MINISTÉRIO PÚBLICO FEDERAL
PROCURADORIA DA REPÚBLICA NO ESTADO DE RORAIMA
COMISSÃO DE FISCALIZAÇÃO – PORTARIA SE/PR-RR Nº 002/2016 – 8/2016
NOTIFICAÇÃO Nº 01/2017

Assunto: Descumprimento de Normas de Segurança com escadas – Norma Regulamentadora nº 18 – NR 18 – Objeto do Contrato nº 15/2015.

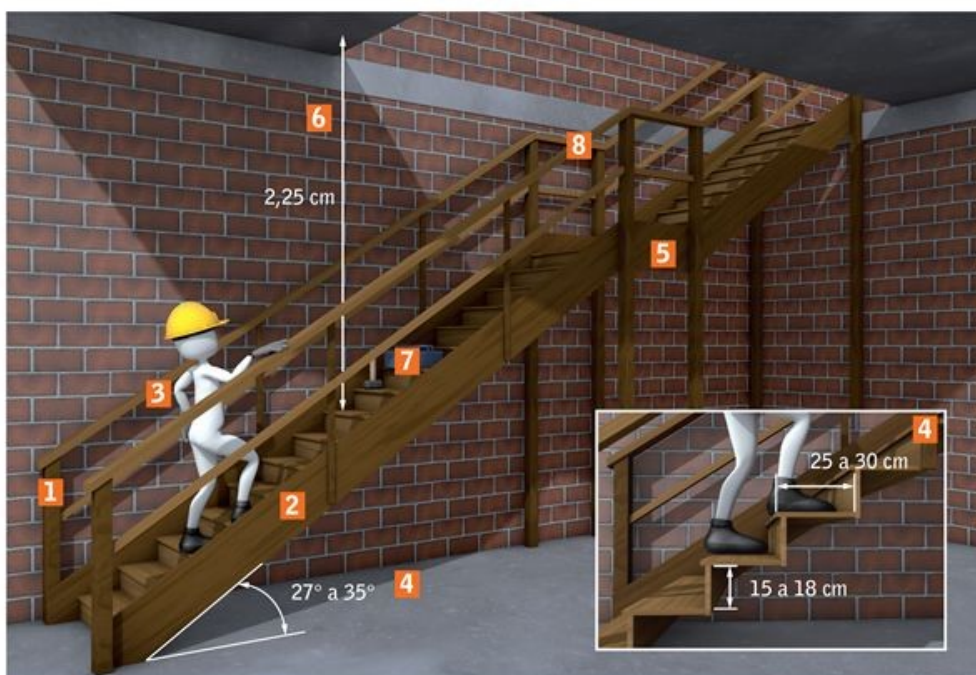
1. Considerando que na data de 06 de janeiro de 2017, a Fiscalização da Obra Objeto do Contrato nº 15/2015, por volta das 10:30 da manhã, identificou *in locu* a existência e uso de uma escada para acesso do segundo ao terceiro pavimento em construção, utilizada para acesso de funcionários e materiais, que salta aos olhos a sua total distorção para com as Normas de Segurança do Trabalho, em especial as normas previstas na NR 18 com alterações feitas pela Portaria SIT 157/2006, sendo evidente o risco de vida que o uso da referida escada traz a todos os colaboradores que ali exercem suas funções, inclusive os engenheiros e estagiários do MPF.

2. Neste sentido, por força do Contrato nº 15/2015 e Portaria SE/PR-RR nº 002/2016 e 8/2016, **DETERMINO** que seja paralisado o trânsito de pessoas na área onde o acesso é feito utilizando a referida escada, para no prazo de 24 horas, seja confeccionado/comprado e instalado, uma escada de acesso compatível com as normas de segurança do trabalho e garantir a integridade física das pessoas na obra do MPF que vossa empresa encontra-se construindo, bem como desde já solicito que situações que ponham em

3. Exponho abaixo a título de exemplo, o desenho padrão de uma escada de acesso de pessoas e materiais em obras, da qual deveria ser de conhecimento da técnica de segurança do trabalho que encontra-se em atividade no canteiro de obra aqui em referência:
